Artikelnummer	0201	Produktname	Austauschungs- Aufsatzröhren Gen. I/II-Gen. III
Zeichnungsnummer	1:1	Stand	28.03.2017
Detaillierung	Gäuner, U. / Schüller, M.		
der Austauschungen	Schüller, M.		
Projektname	D00128_VA_9040		
Produktcode	D00128		
Produktname	SCHÜCO

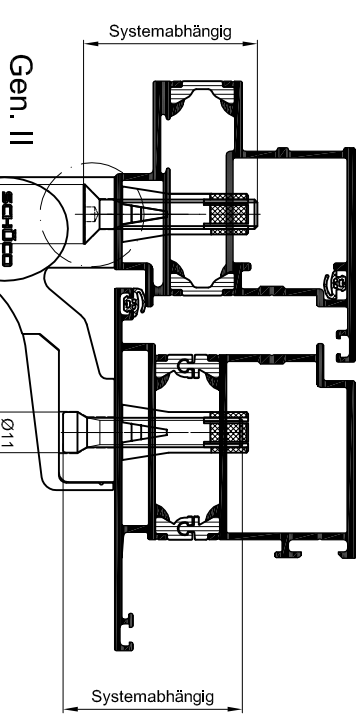
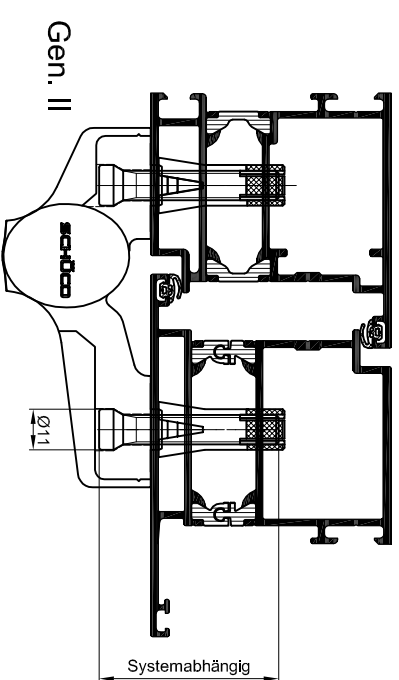
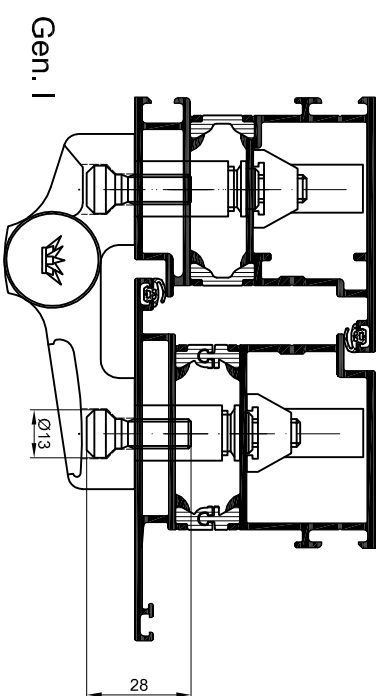
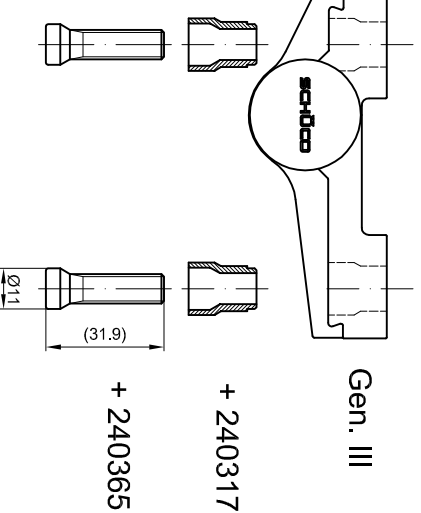
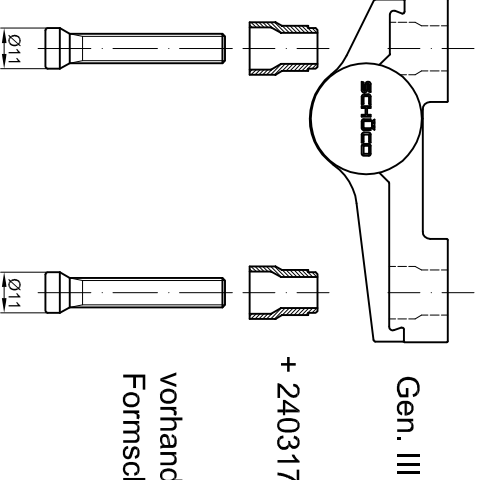
Hinweis:
Bei Austausch der kompletten Bänder
Einschiebplatten gegen abrutschen sichern!

Hinweis:
Formschrauben (mit Dübeln)
als Reparaturartikel verfügbar

Sonderfall: Einspannblendrahmen (Fassade)
Hinweis: Gen. II gegen Gen. II tauschen
oder Reparatur mit Einzelteilen

Hinweis: Bei Austausch gegen Gen. III ist gegebenenfalls
die Schraube um 2 mm einzukürzen.
